Formular de evaluare a condițiilor de accesibilitate a clădirilor publice

Data: **04-07-2025**

Echipa de evaluare: **Universal Acces SRL,**

Categorii	Indicatori	Date colectate
Localitate, raion:	Chisinau (Chisinau)	
Adresa, strada, nr.:	str. Toma Ciorbă, 5	
Instituția:	Liceul Teoretic „Antioh Cantemir”-BESV 1/111	
Tipul instituției:	BESV	
Latitudinea:	47.03054467042 ,	
Longitudinea:	28.818483083426

Fig. V.42.a Amenajarea unei cabine WC adaptate - tip A

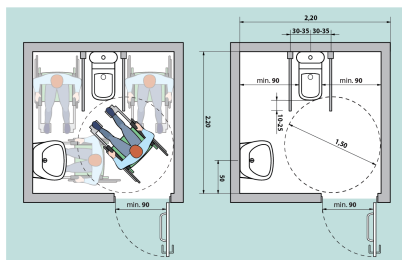
Grup sanitar în exterior:	Nu
Grup sanitar în interior:	Da . La Parter
Există indicatoare pe coridoare și pe ușă, care semnalează grupul sanitar accesibil:	Da
Ușa de intrare WC interior, lățime:	80 cm Standard: ușa trebuie să fie de minim 90 cm
Prag ușă de intrare:	Prag cu înălțimea: 5 cm Standard: maxim 2 cm
Dimensiuni grup sanitar:	600 cm x 260 cm Standard: minim 160 x 180 cm
Ușa cabină WC, lățime:	58 cm Standard: ușa trebuie să fie de minim 90 cm
Ușa cabinei se deschide în :	Exterior Standard: exterior
Dimensiuni cabină WC:	120 cm x 82 cm Standard: minim 160 x 180 cm
Prag ușă cabină WC:	Prag cu înălțimea: 45 cm Standard: maxim 2 cm
Tipul vasului WC:	Vas wc turcesc
Vasul WC are bare de suport:	Nu
Mecanismul de scurgere a apei este:	Integrat în vasul WC
Lavuar/chiuveță:	Da , înălțimea de: 80 cm Standard: h - 85 cm
Este spațiu liber sub lavoar:	Nu

Categorii	Indicatori	Date colectate
	Este uscător de mâini:	Da , se află lângă lavoar , la înălțimea de: 126 cm Standard: maxim 100 cm
	Întrerupătoarele sunt poziționate la o înălțime de 80 până la 110 cm de la podea:	Nu
	Toaleta este echipată cu sistem/buton de alarmă:	Nu
	În toaletă sau cabine există cuier pentru haine:	Nu
	Culori contrastante:	Nu Standard: este o diferență de culoare contrastantă (culori închise / culori deschise) între perete și podea
	Colacul de WC este de o culoare contrastantă cu vasul de WC:	Nu
	Iluminare bună (lumină de zi și lumină artificială) în WC:	Da

Galerie - Căi de acces către clădire

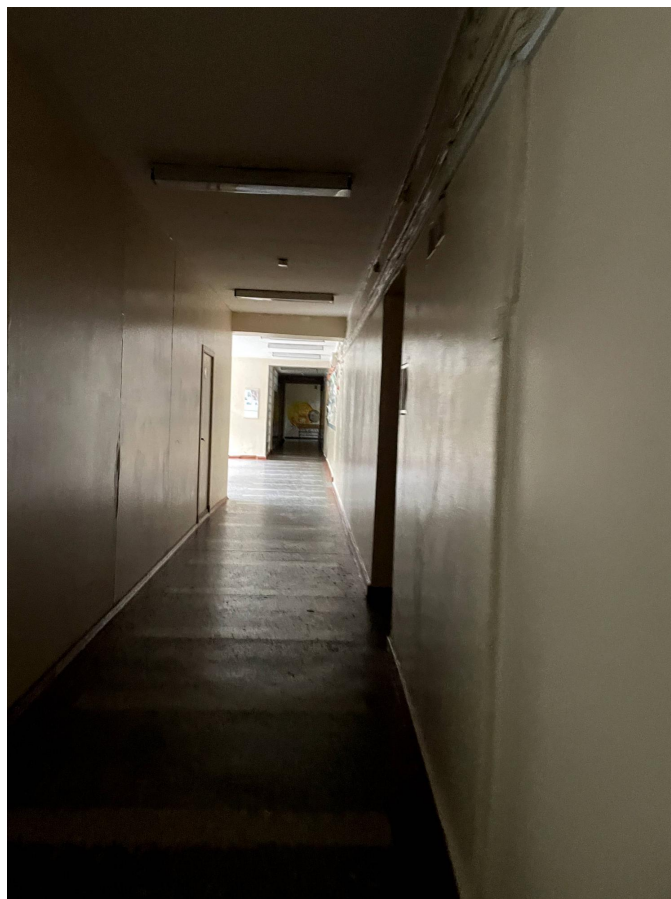
Tip înveliș:	Asfalt
Drumurile/Căile de acces sunt:	Deteriorate
Trotuare:	Da
Trecerea de pe carosabil spre trotuar/clădire:	Lină
Poartă intrare:	Nu
Prag poartă:	Nu
Există pavaj tactil sau marcaj contrastant la ieșirea de pe carosabil pe trotuar:	Nu
Trotuarul are pavaj tactil sau marcaj contrastant:	Da , există pavaj de orientare , nu există pavaj de ghidare , lățimea pavajului tactil: 30 cm
Borduri:	Nu
Scări/Trepte:	Nu
Bariere (piloni și/sau bolarzi stradali, panouri publicitare):	Nu
Nivel:	Orizontal

Galerie - Intrare în clădire

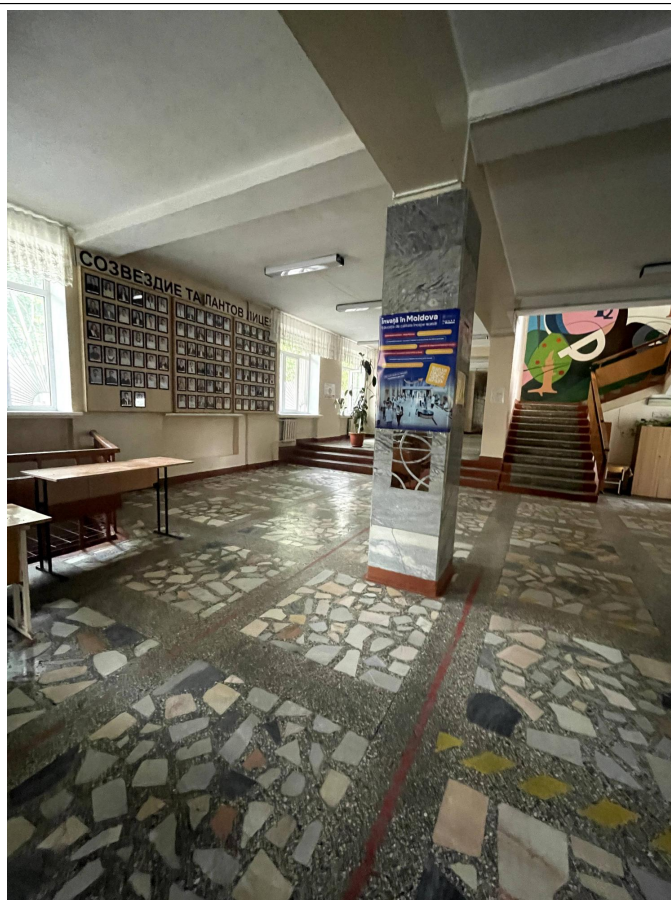
Intrarea în clădire este la nivelul solului:	Nu
La intrare sunt trepte:	Da, 5 trepte , Înălțime totală a treptelor/scărilor (cm)70 cm
La intrarea în clădire este instalată o platformă de ridicare (verticală sau înclinată):	Nu
Ușa se deschide în interior sau exterior:	Exterior
Dimensiunile pragului/spațiului din fața ușii de intrare în clădire:	400 cm x 600 cm
Înălțimea pragului ușii (de la nivelul solului până la nivelul superior al pragului):	70 cm Standard: Se aplica regula de 1:12
Dacă există trepte, sunt semnalate treptele cu elemente contrastante și/sau tactile:	Nu Standard: prima și ultima treaptă trebuie semnalate în culori contrastante
Există rampă de acces:	Da
Lungimea rampei:	460 cm
Lățimea rampei:	100 cm
Rampa este din:	Metal
Rampa este de tip:	Fixă
Suprafața rampei este antiderapantă (nealunecoasă):	-
Sunt bare de suport:	Da Barele sunt pe ambele părți. Barele au două rânduri. Înălțimea barele de jos: 55. Înălțimea barele de sus: 70 .

Rampa are bară de siguranță: (din țeavă sau beton, la H = 5-10 cm)	Nu
Bariere/obstacole	Nu
